L'AVENUE DU
MONT—ROYAL

Rapport du jury

Concours de design pour une œuvre suspendue sur la place des Fleurs-de-Macadam dans l'arrondissement Le Plateau-Mont-Royal

Rédaction : Véronique Rioux, ADIQ | Mars 2022

Prestation : Partiellement nuageux avec de fortes probabilités de « wow » ! - LAURÉAT

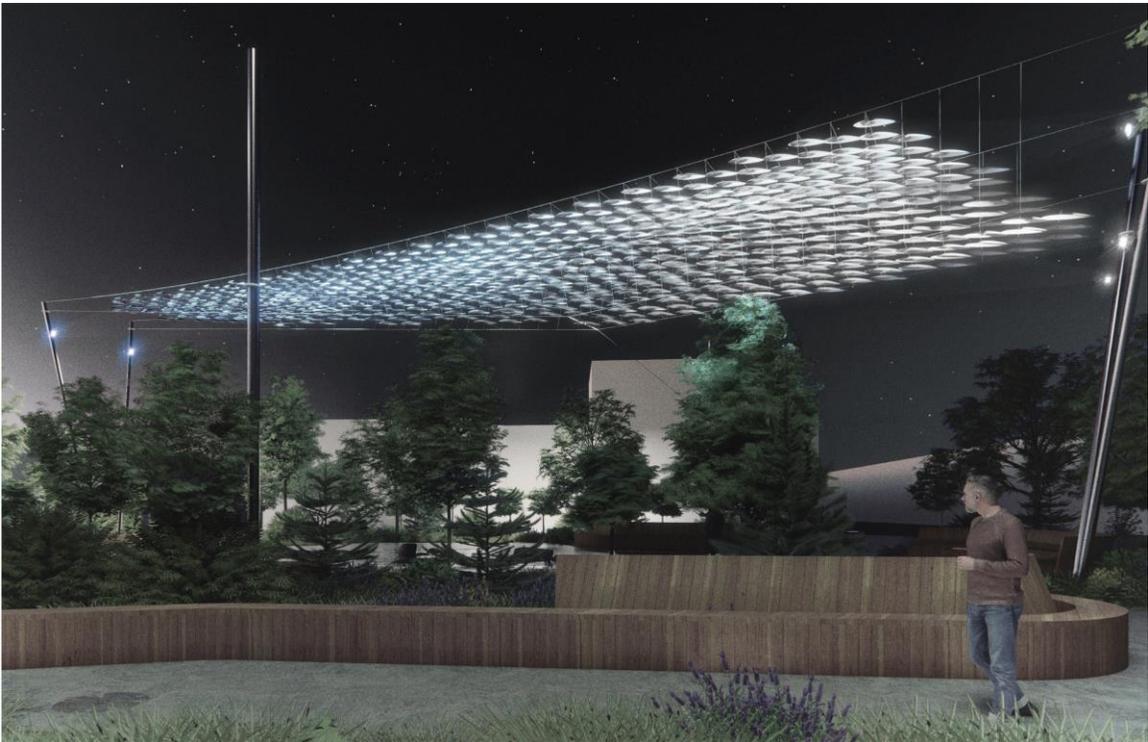
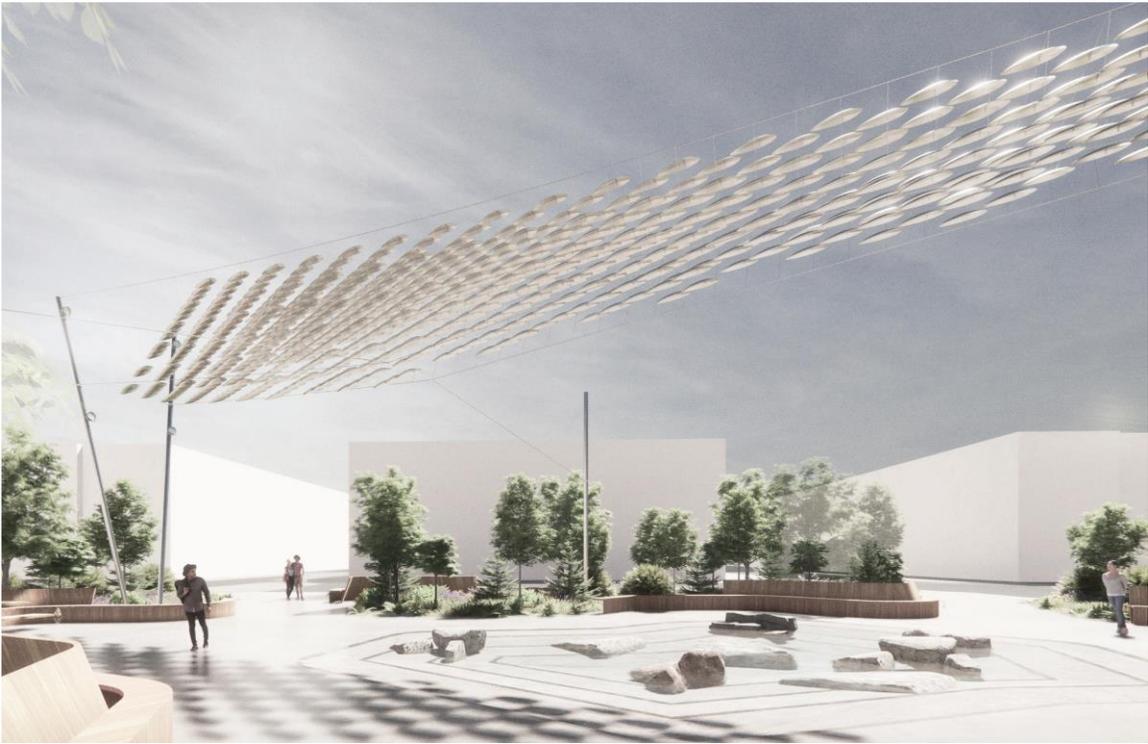
Le volume de l'œuvre est impressionnant, percutant. L'imbrication élégante des formes cubiques, de part et d'autre des câbles et du treillis métalliques, est grandement appréciée du jury.

L'œuvre offrira un appel fort depuis la rue. Le potentiel d'attractivité est majeur, de jour comme de nuit. La caractère évolutif quotidien de l'installation de soir contribuera grandement à son attrait. Bien que le volet interactif et lumineux soit très présent dans ce projet, l'œuvre demeure contemplative et apaisante. La programmation pourra d'ailleurs être ajustée au besoin advenant des enjeux de sécurité routière ou de quiétude avec les riverains. La possibilité de faire évoluer la forme de l'œuvre (modularité des assemblages) dans les années 2 et 3, voire de lui ajouter un volet sonore, est également un atout appréciable.

Les questions et incertitudes que le jury avait à la première étape du concours ont été répondues par l'équipe dans les documents techniques et lors de la présentation, que ce soit en termes de matérialité et d'assemblages, de durabilité, de disponibilité des matériaux ou de validations préliminaires d'ingénierie (poids et emprise au vent). Cette prestation est d'ailleurs la plus aboutie sur le plan technique, ce qui a aussi milité en sa faveur.

À la lumière des commentaires du jury à l'étape 1, l'équipe a également proposé une deuxième vie à l'œuvre, basée sur la modularité d'assemblages des tubes de fibre de verre.

Le budget et l'échéancier du projet sont réalistes. L'équipe a également convaincu les membres du jury quant à sa capacité de développer, avec ses collaborateurs, le volet lumineux, technologique et interactif du projet. À cet effet, les tests de prototypage menés par l'équipe à l'étape 2 ont permis de mesurer tout le potentiel de ce projet mais également de rassurer le jury sur sa faisabilité à l'intérieur de l'échéancier et du budget disponible. Toutes les firmes impliquées dans le projet possèdent une solide expertise.

- Installer la maquette ou une partie de la maquette à l'extérieur pour voir les effets à la lumière naturelle et procéder aux ajustements, si nécessaire ;
- Envisager de revoir la facture visuelle du panneau signalétique qui explique l'œuvre. Ce dernier aurait avantage à être associé à l'œuvre suspendue et non au langage graphique propre à la place publique ;
- Demander à l'équipe lauréate une matrice de responsabilité pour l'assistance technique aux opérations, entre autres pour la partie interactive. Cette matrice devrait concerner l'année 1 (maintenance et assistance technique sous la responsabilité entière de l'équipe lauréate) mais également les années 2 et 3 (plan de maintenance et d'assistance technique et estimation des coûts).
